<p>ZORROTZAURRE KURAKETA BATZARREA/COMISION GESTORA</p>	<p>saitec</p>	<p>PROYECTUARIOS SOCIALES: AUTORAS DEL PROYECTO: M^a LUISA GARCIA VIDAL / PINO URQUIGUI MARTIN</p>	<p>PROYECTUARIOS INGENIERIA / TITULO DEL PROYECTO: PROYECTO DE URBANIZACION DE LA UNIDAD DE EJECUCION 1 DE LA ACTUACION INTEGRADA 1 DEL AREA MIXTA DE ZORROTZAURRE. TRAMOS A Y B-1.</p>	<p>ESCALA (X): 1:500 (A1)</p> <p>FECHA: 2014 UZTAILA JULIO 2014</p>	<p>PLANEAREAN DEZTERA / DENOMINACION DEL PLANO: SERVICIOS AFECTADOS Y DE URBANIZACION</p> <p>PLANTA TELEFONICA</p>	<p>ZENBIDEA / NUMERO: 7.6.1</p>	<p>14 ORRIA / BOSTA: 14 DIA: 15 ARTEAN</p>
		<p>PROYECTO DE URBANIZACION DE LA UNIDAD DE EJECUCION 1 DE LA ACTUACION INTEGRADA 1 DEL AREA MIXTA DE ZORROTZAURRE. TRAMOS A Y B-1.</p>		<p>ESCALA (X): 1:500 (A1)</p> <p>FECHA: 2014 UZTAILA JULIO 2014</p>	<p>PLANEAREAN DEZTERA / DENOMINACION DEL PLANO: SERVICIOS AFECTADOS Y DE URBANIZACION</p> <p>PLANTA TELEFONICA</p>	<p>ZENBIDEA / NUMERO: 7.6.1</p>	<p>14 ORRIA / BOSTA: 14 DIA: 15 ARTEAN</p>

**REGISTRO DE COMUNICACIONES TELEFÓNICAS**

Como ya sabes, SAITEC está redactando el **Proyecto de Urbanización de la Unidad de Ejecución 1 de la Actuación Integrada 1 del Área Mixta de Zorro

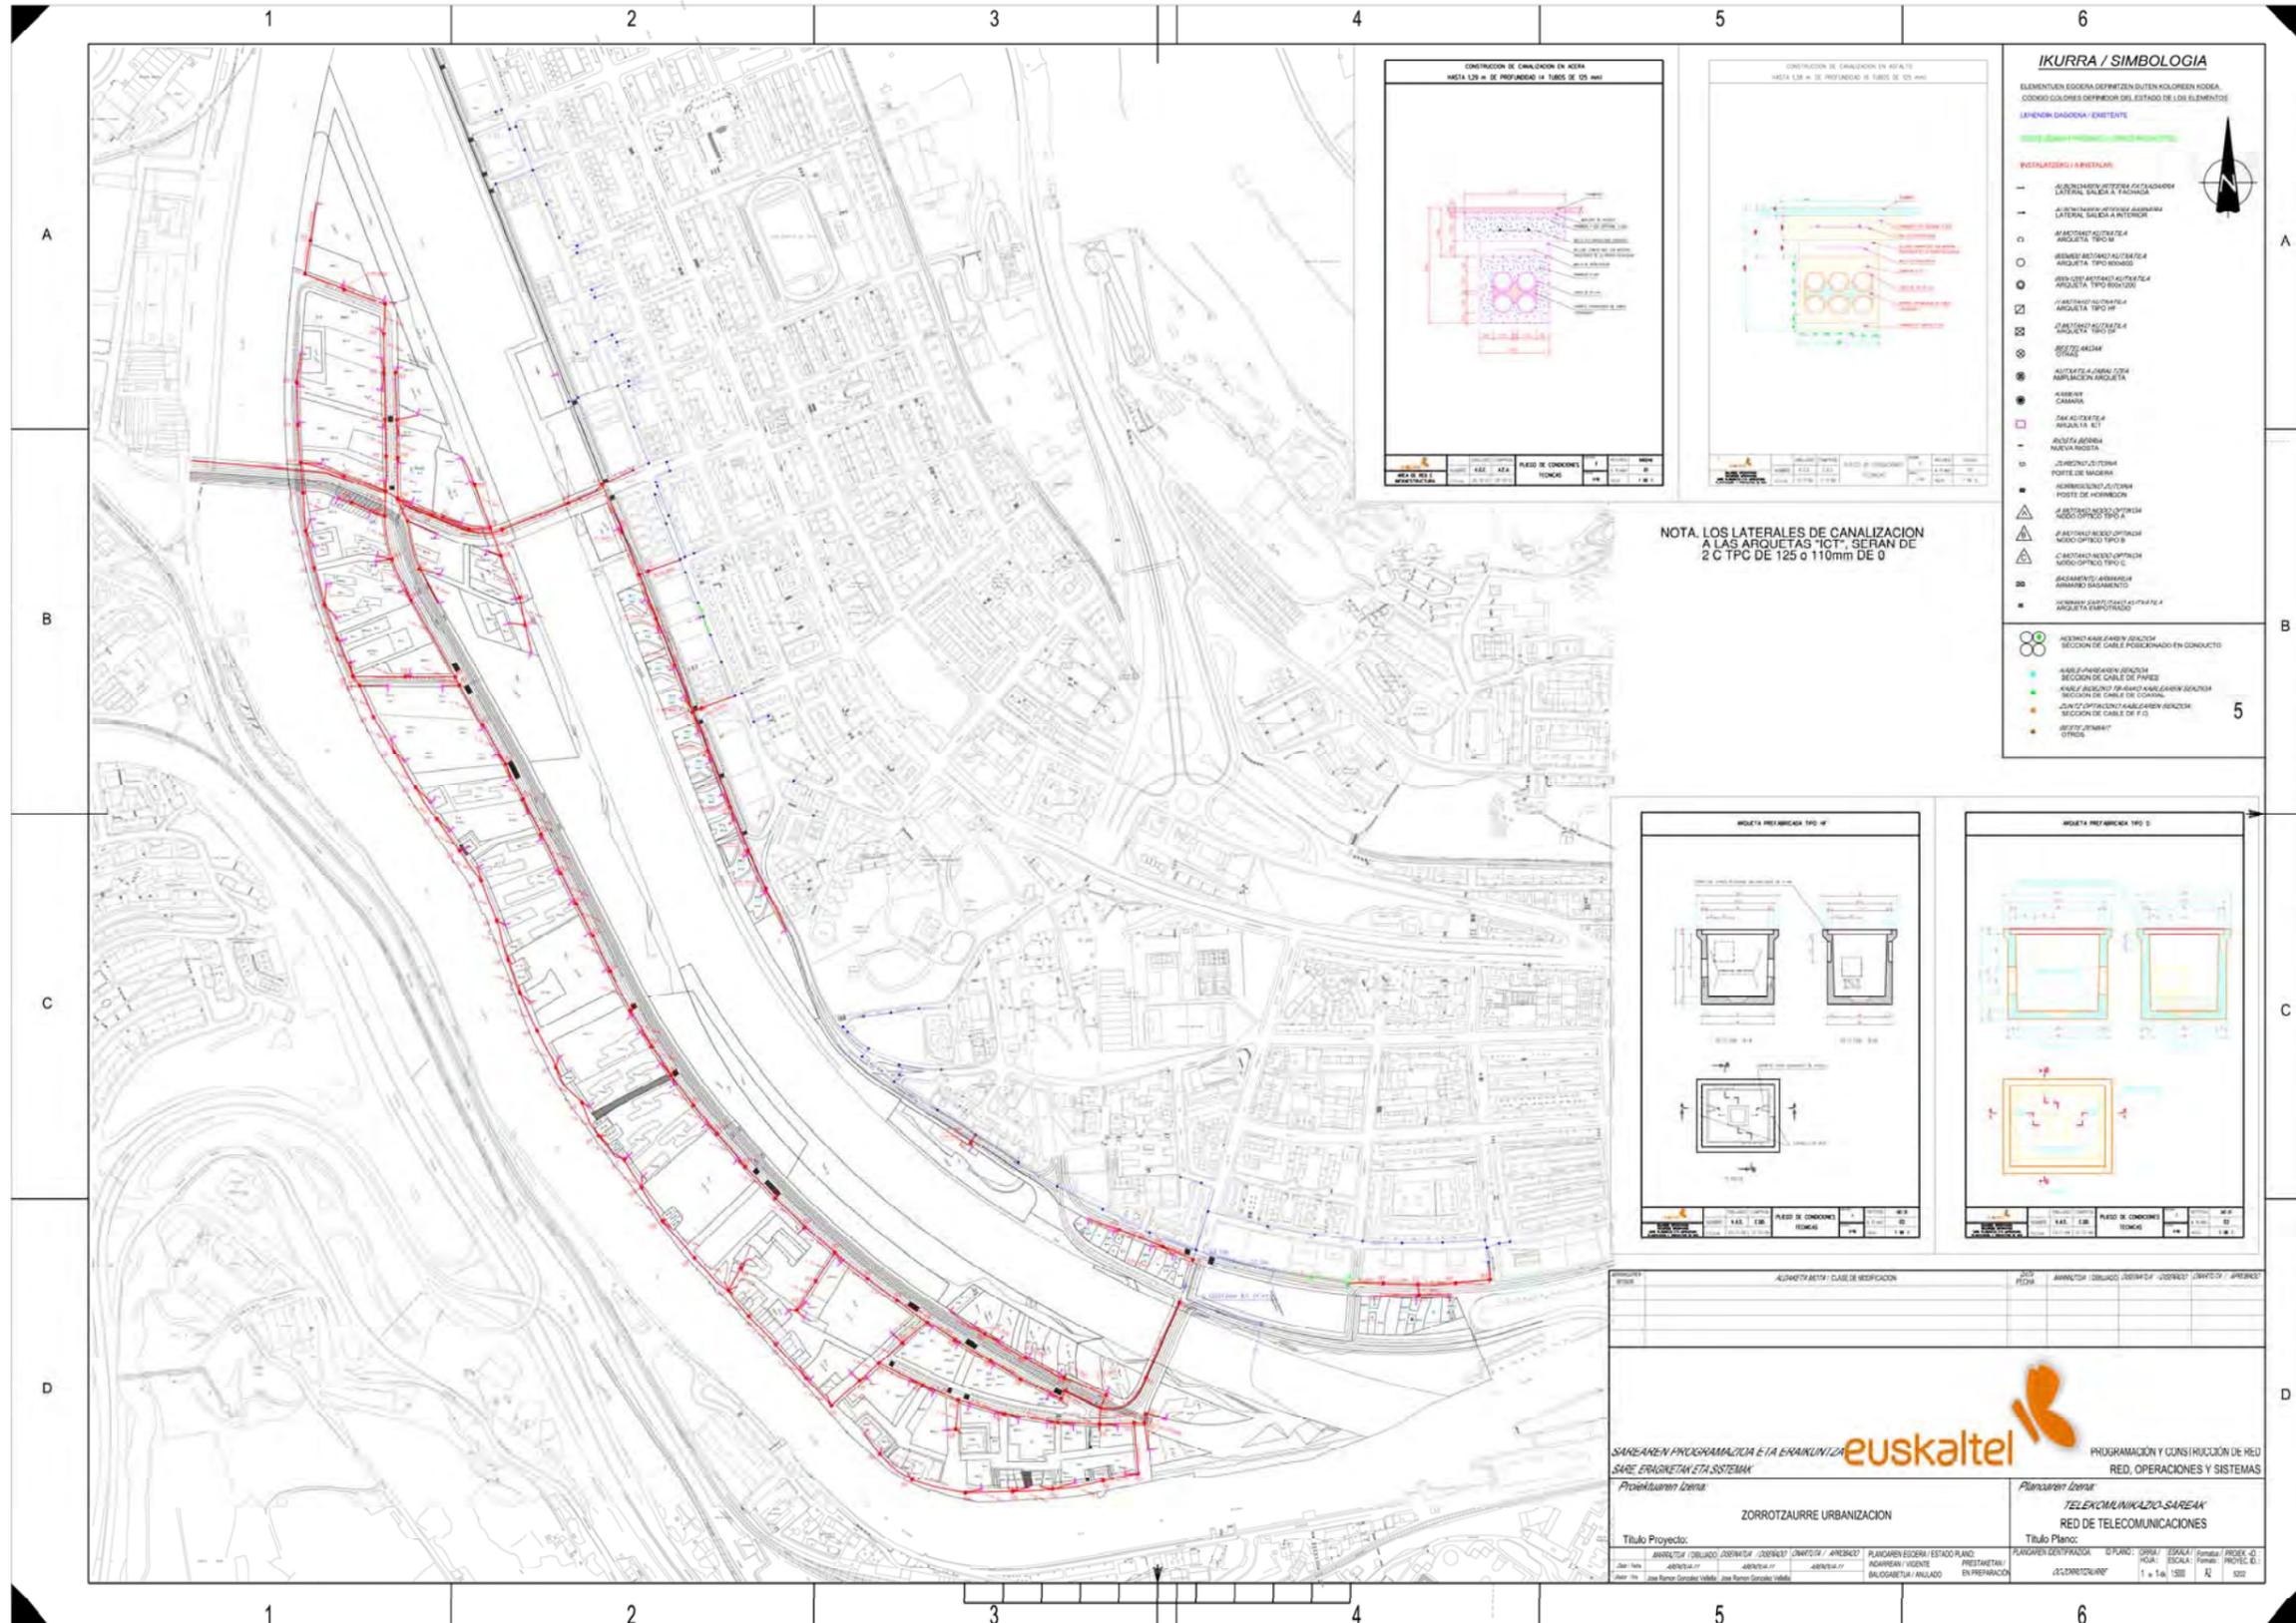
- Hoja 9, parcela EQ-2. Hay que atenderla con 2 TPC de 110mm desde la arqueta H ubicada en la parte superior de la hoja.
- Hoja 11, parcela RZ-17. Interceptar la canalización con una arqueta HF y desde ésta a la parcela, dibujar 2 TPC de 110mm. Parte superior de la hoja.
- Hoja 15, parcela EQ-11. Interceptar la canalización con una arqueta HF y desde ésta a la parcela, dibujar 2 TPC de 110mm. Parte media de la hoja y superior de la parcela.

Los prismas de canalización a las arquetas ICT o a los edificios existentes, son 2 TPC de 110mm de diámetro. Ver comentarios del plano adjunto.

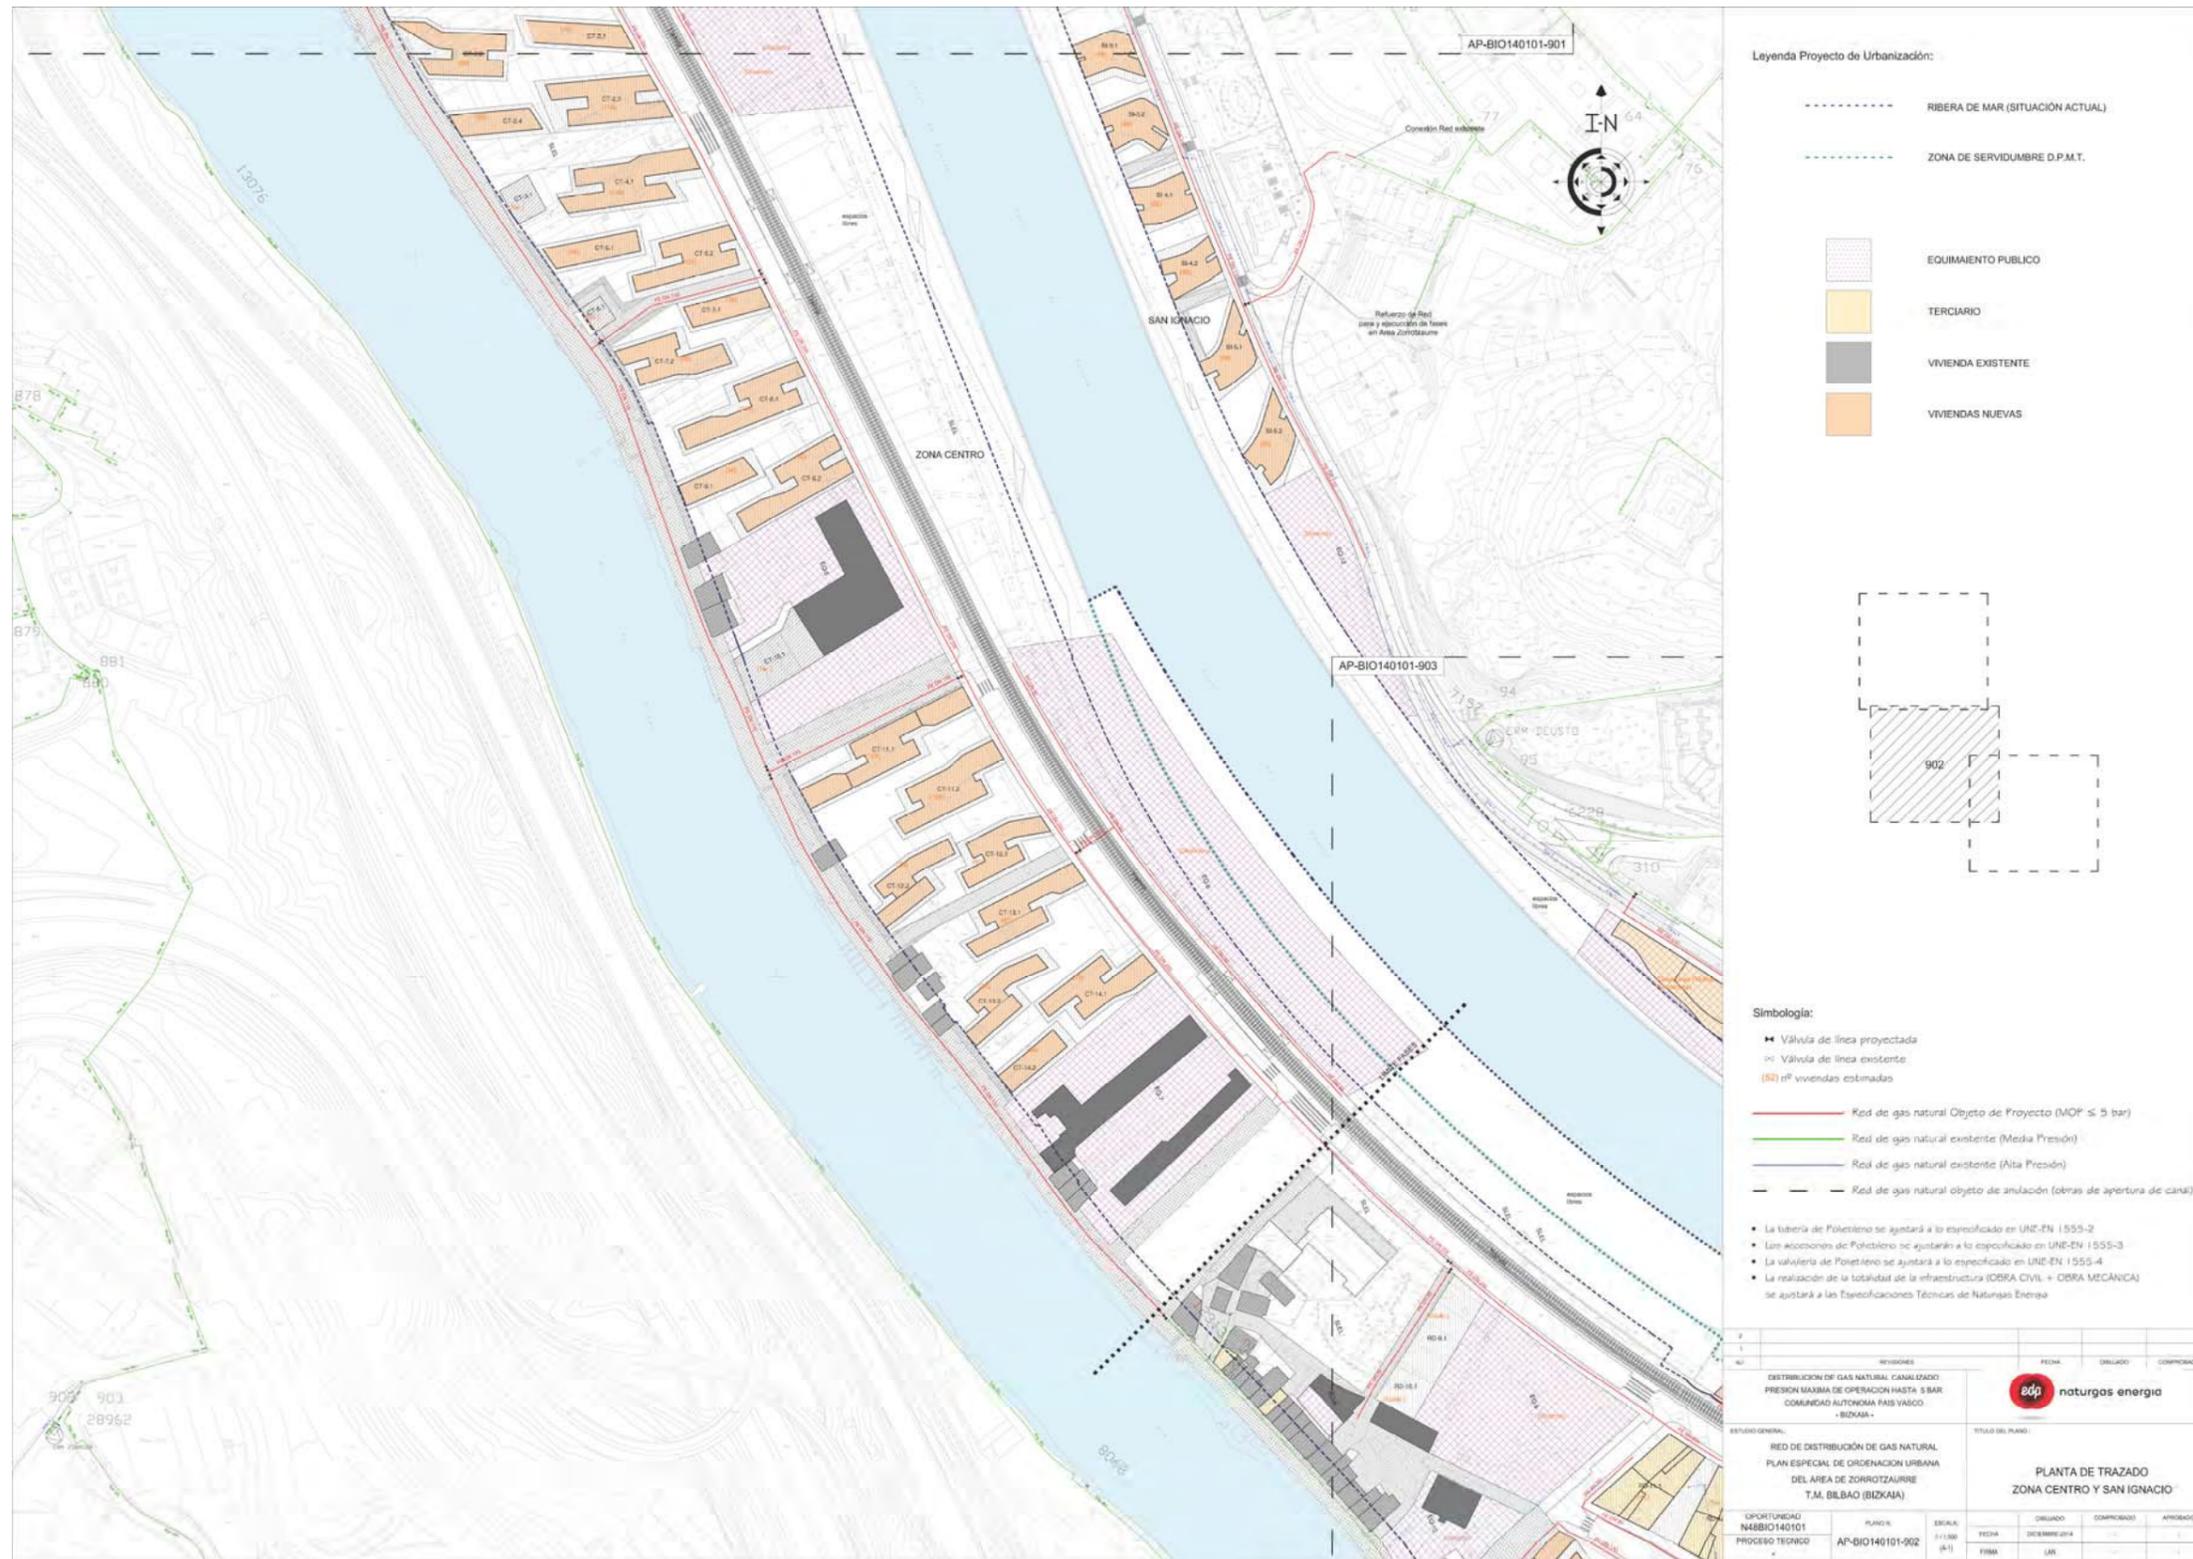
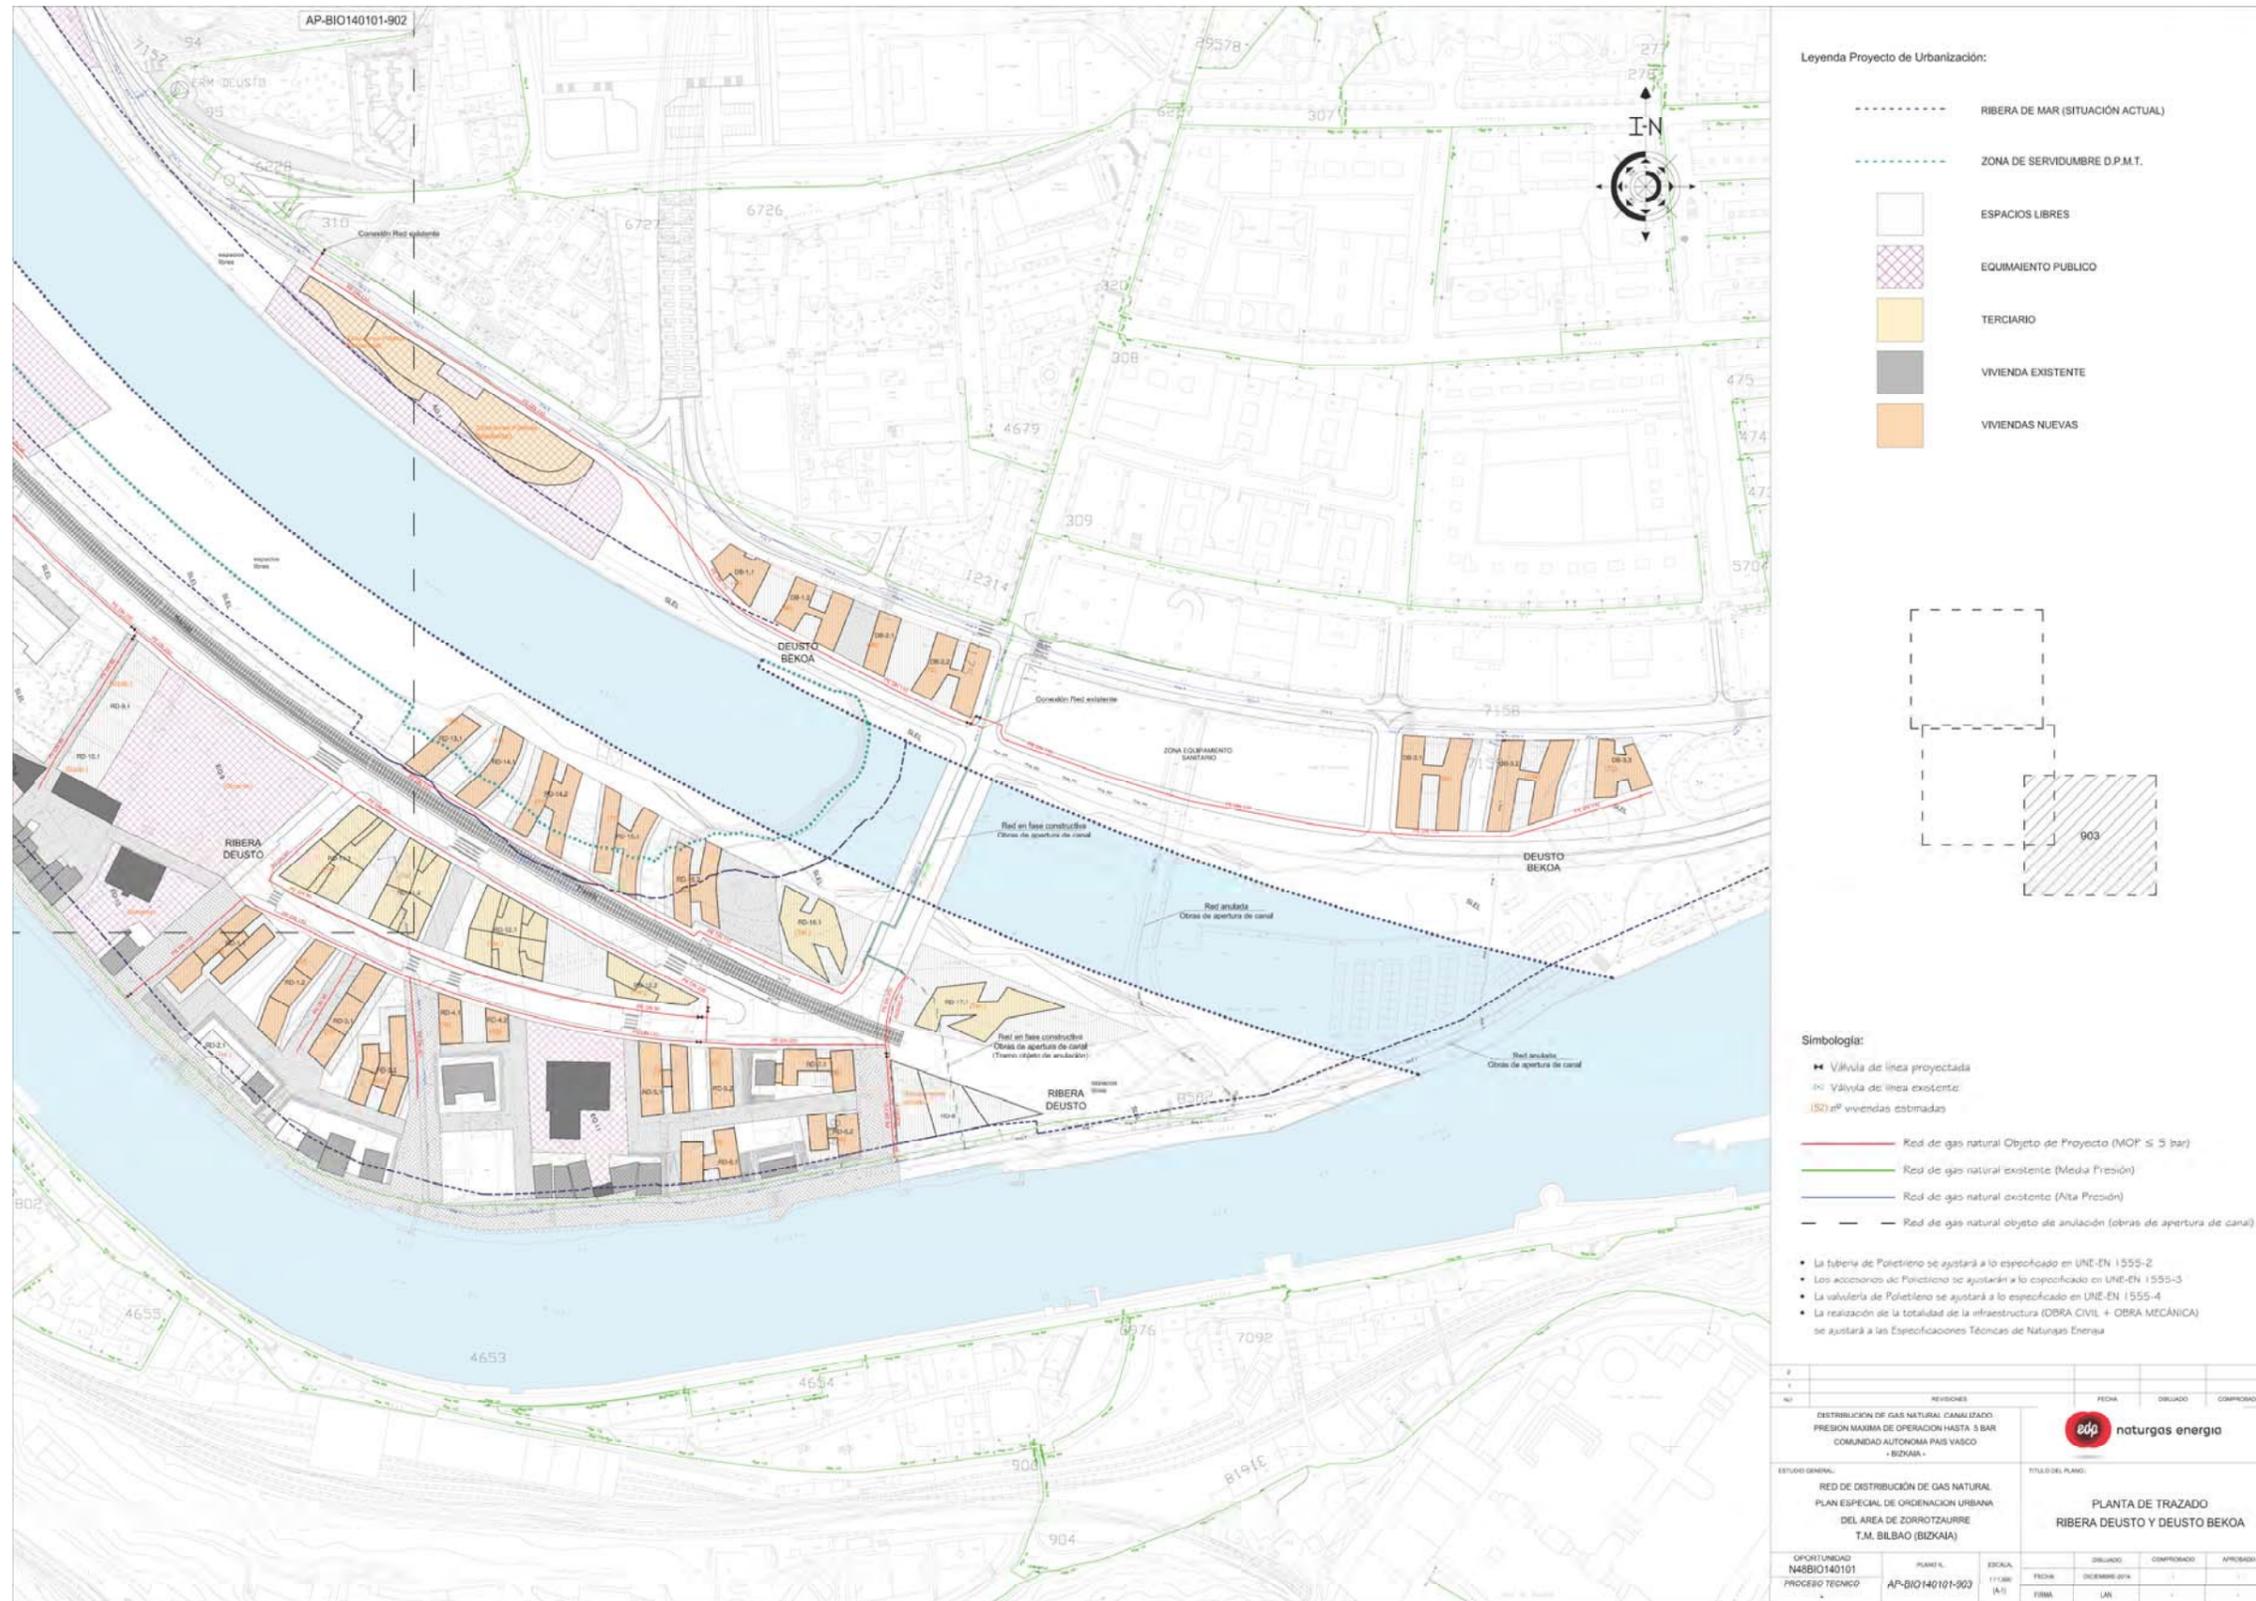
Además de lo que planteas, creo que hay que suprimir algunos tramos que entiendo son redundantes a la hora de dar suministro a las parcelas edificables. Te adjunto unos planos donde he reflejado en azul lo que hay que suprimir.

En la zona de Deusto Bekoa, junto al IMQ, el Ayto no nos deja meter la tubería de gas por debajo de las losa de transición así que para dar suministro a las parcelas DB-3 creo que tendremos que prolongar la tubería que discurre por la calle Morgan y que está "cortada" a la altura del IMQ.

Juan Carlos, te mando los planos de gas de proyecto con las correcciones que considero hay que hacer, dado lo que han enviado desde Naturgas. Coméntame lo que veas.
He marcado en fucsia la conducción de 90, en azul la de 110 y en rojo la de 200.
Un saludo,
